## **Informe Consolidado de Solicitud de Aclaraciones, Rectificaciones y/o Ampliaciones a la Declaración de Impacto Ambiental del Proyecto "Parque Fotovoltaico Monterrico Solar"**

Nombre del Titular : Unión Solar SpA  
Nombre del Representante Legal : Francisco Sebastián Méndez Cea  
Dirección : Isidora Goyenechea 2800 OF 2902 piso 29

El presente Informe Consolidado de Solicitud de Aclaraciones, Rectificaciones o Ampliaciones al Estudio de Impacto Ambiental del proyecto " Parque Fotovoltaico Monterrico Solar ", contiene las observaciones generadas en virtud de la revisión de la Adenda.

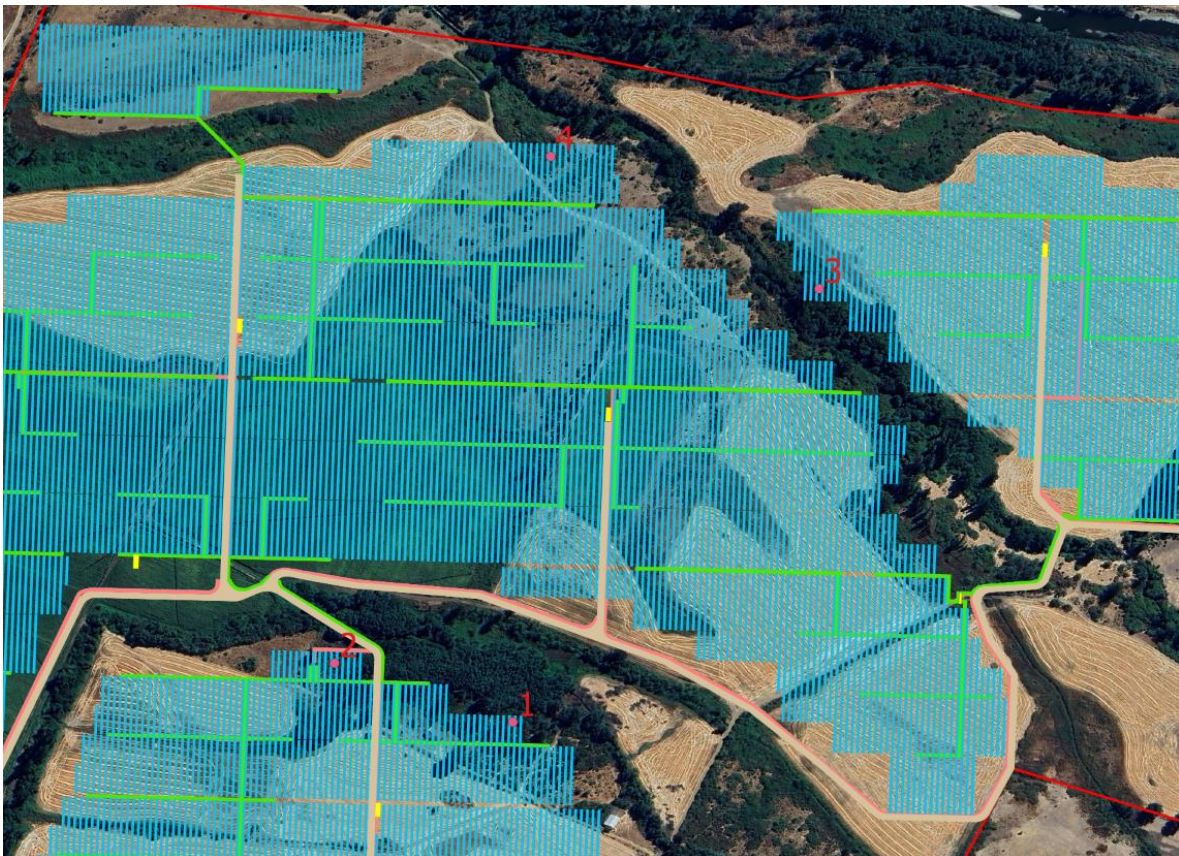
- a. En relación a la respuesta 1.8 de la Adenda *“Las coordenadas correspondientes a los puntos 1 a 4 se localizan en sectores definidos como áreas de exclusión dentro del área del parque, en los cuales no se contempla la ejecución de obras permanentes ni la corta de bosque nativo, ni total ni selectiva. En dichos sectores, las actividades constructivas del proyecto se han diseñado de manera de evitar cualquier intervención directa sobre ejemplares leñosos, mediante la delimitación y señalización previa de las áreas de exclusión en terreno, el ajuste del layout del parque, de forma de emplazar paneles, caminos internos y*

*demás infraestructura fuera de dichos sectores, así como la restricción del tránsito de maquinaria y de la realización de acopios o faenas al interior de estas áreas. En consecuencia, en los puntos 1 a 4 no se realizará intervención sobre formaciones de bosque nativo, no gatillándose la aplicación del Permiso Ambiental Sectorial N°148”.*

Al respecto, se reitera al titular la solicitud de revisar toda la información y en especial la cartografía, ya que al superponer el archivo “KMZ Layout PFV Monterrico Solar Adenda 1.7” en la imagen del Google Earth y otras utilizadas para su revisión, los paneles fotovoltaicos, caminos y zanjas están en áreas con Bosque nativo y en especial en las coordenadas anteriormente indicadas, sin embargo, no se encuentran incorporadas en el PAS 148. Se requiere que incorpore la superficie de los paneles y el resto de las obras indicadas que afectan bosque nativo, actualice PAS 148, la cartografía, anexo de flora y vegetación y toda la documentación de la DIA, además, entregue toda la información cartográfica del Proyecto y PAS en formato shapefiles y KMZ. Además, considerando la etapa de evaluación en la que se encuentra el proyecto, revisar toda el área de emplazamiento de las obras y verificar que no ha excluido otras áreas en el respectivo PAS 148. Aclarar.

Se adjunta imagen para ratificar lo que es solicitado en ambos pronunciamientos, se indican los puntos 1-4, paneles, caminos, zanjas, en imagen del Google Earth.
